STAVBA: „Rekonstrukce a dobudování Janáčkova divadla“		186
Vyčištění a zásyp kaverny		
NÁVRH NA OCENĚNÍ ZMĚNY Vyčištění a zásyp kaverny	NÁVRH NA OZNÁMENÍ Č.: 186 PŘÍKAZ KE ZMĚNĚ Č.:	
KOMU: OI MMB OD: „MTS, IMOS a OHL pro Janáčkovo divadlo“ DATUM: 24. 5. 2019 ODESLÁNO: POŠTOU: KURÝR: FAX: OSOBNĚ: ANO EMAIL:		
PŘEDMĚT ZMĚNY: Vyčištění a zásyp kaverny DOTČENÉ MÍSTO: SO02- Reko příjezdových a přístupových cest ODKAZ NA VÝKRESY: 02.02_Situace; zápisy do stavebního deníku ODKAZ NA SOUPIS PRACÍ: viz položkový rozpočet ZL 186 + příloha ODKAZ NA JINOU ČÁST SMLOUVY:		
<b>POPIS ZMĚNY:</b>  V rámci výstavby třetí etapy byla odhalena část klenbových sklepů někdejší budovy, která se částečně zhroutila. Pro zajištění únosnosti podloží pro budoucí konstrukční vrstvy je nutné vzniklou kavernu vyčistit a zasypat vhodným materiálem, který byl stanoven ADGP.  Kalkulaci prací na provedení uvedeného požadavku předkládáme tímto změnovým listem.

## ZMĚNOVÝ LIST č.186 - Vyčištění a zásyp kaverny

Stavba: Rekonstrukce a dobudování Janáčkova divadla  
 Objekt: Hlavní budova  
 Popis: Vyčištění a zásyp kaverny

## ZMĚNOVÝ LIST č.188 - Výšková úprava stávajících šachet-III.etapa

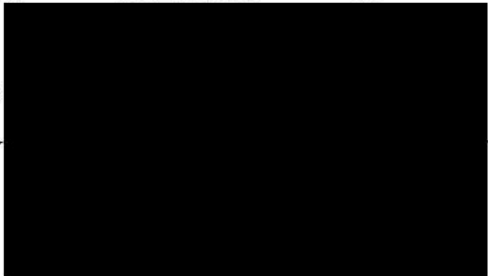
STAVBA: „Rekonstrukce a dobudování Janáčkova divadla“		188
Výšková úprava stávajících šachet-III.etapa		
NÁVRH NA OCENĚNÍ ZMĚNY Výšková úprava stávajících šachet-III.etapa	NÁVRH NA OZNÁMENÍ Č.: 188 PŘÍKAZ KE ZMĚNĚ Č.:	
KOMU: OI MMB OD: „MTS, IMOS a OHL pro Janáčkovo divadlo“ DATUM: 24. 5. 2019 ODESLÁNO: POŠTOU: KURÝR: FAX: OSOBNĚ: ANO EMAIL:		
PŘEDMĚT ZMĚNY: Výšková úprava stávajících šachet-III.etapa DOTČENÉ MÍSTO: SO02- Reko příjezdových a přístupových cest ODKAZ NA VÝKRESY: 02.02 Situace; foto, schéma ODKAZ NA SOUPIS PRACÍ: viz položkový rozpočet ZL 188 + příloha ODKAZ NA JINOU ČÁST SMLOUVY:		
<b>POPIS ZMĚNY:</b>  Při provádění prací III. etapy venkovních prostor byly otevřeny stávající vyzděné revizní šachty. Tyto šachty mají být výškově upraveny s budoucím terénem. Avšak jejich provedení a degradace materiálu neumožňuje tyto práce provést, proto předkládáme návrh na úpravu a výměnu revizních šachet dle schématu.

P.č.	Číslo položky	Název položky	MJ	Množství celkem	Cena jednotková dodávka	Cena celkem
		4	5	6	7	8
<b>Díl: 96 BOURÁNÍ KONSTRUKCÍ</b>						
	120901103R00	Bourání konstrukcí ohebných na MC v odkopávkách 3,28*0,15*0,75	m3	0,70650	1 701,00	1 201,76
	139601103R00	Ruční výkop jam, rýh a šachet v hornině tř. 4 (3,14*0,2*0,2*3)+(0,70650+0,35325)	m3	1,43655	1 377,90	1 979,42
	120901121R00	Bourání konstrukcí z prostého betonu v odkopávkách	m3	0,35325	5 607,00	1 980,57
<b>Díl: 8 Trubní vedení</b>						
	899	Výšková úprava uličního vstupu nebo vpustě do 20 cm				
	899331111R00	...zvýšením poklopu	kus	3,00000	1 770,00	5 310,00
	899311112R00	Osazení poklopů litinových s rámem do 100 kg	kus	2,00000	369,00	738,00
	55241704	Poklop litina 425/12,5 t kruhový	kus	2,00000	2 196,00	4 392,00
	894401211R00	Osazení betonových skruží	kus	3,00000	664,20	1 992,60
	28696972	Prstenc DN 1000 včetně žebříku a těsnění v. 595mm	kus	3,00000	5 211,90	15 635,70

899311114R00	Osazení poklopů litinových s rámem nad 150 kg	kus	1,00000	639,00	639,00
	PC04	Poklopy z kompozitu, černé, náhrada stávajících, na kruhových šachtách, nosnost 40 t	kus	1,00000	16 980,55	16 980,55
<b>Díl: 99 Přesuny suti a vybouraných hmot</b>						
	979 08-1	Odvoz suti a vybouraných hmot na skládku				
4	979081111R00	...do 1 km 11,425*2,0	t	4,49570	135,00	606,92
5	979081121R00	...příplatek za každý další 1 km	t	67,43543	12,00	809,23
	poplatek	Poplatek za uložení suti na skládce	t	4,49570	170,00	764,27
	979 08-7	Nakládání na dopravní prostředky pro vodorovnou dopravu				
	979087212R00	...suti	t	4,49570	60,00	269,74
<b>Díl: 99 Přesuny hmot</b>						
	998271301R00	Přesun hmot pro kanalizace betonové, otevř. výkop	t	0,71000	271,35	192,66
	998271319R00	Přesun hmot, kanalizace beton., přípl. dalších 5km	t	10,65000	30,51	324,93
<b>Celkem vícepráce</b>						<b>53 797,45 Kč</b>
<b>Celkem méněpráce</b>						<b>0,00 Kč</b>
